# Boletim técnico

## TCK42CRD-10 - 2.5 YD25DDTi

### Diferenças de design entre a FAI e o original

TB0054

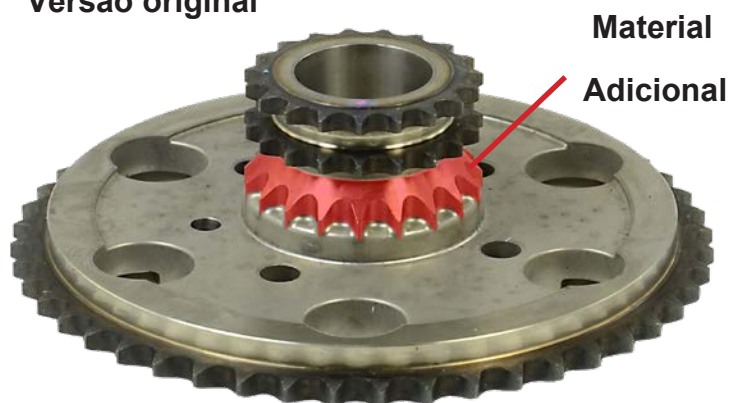
A imagem abaixo mostra a roda dentada da bomba de injeção que foi fabricada pela FAI em comparação com o design original do fabricante.

A roda dentada fornecida pela FAI é uma substituição direta, com a única diferença sendo o material e os métodos de produção usados durante a fabricação.

O design da FAI é reforçado pelo uso de aço forjado em vez de metal em pó. Devido à força adicional da versão FAI, a junção entre as rodas dentadas duplex e simplex não precisa do material adicional, conforme indicado abaixo
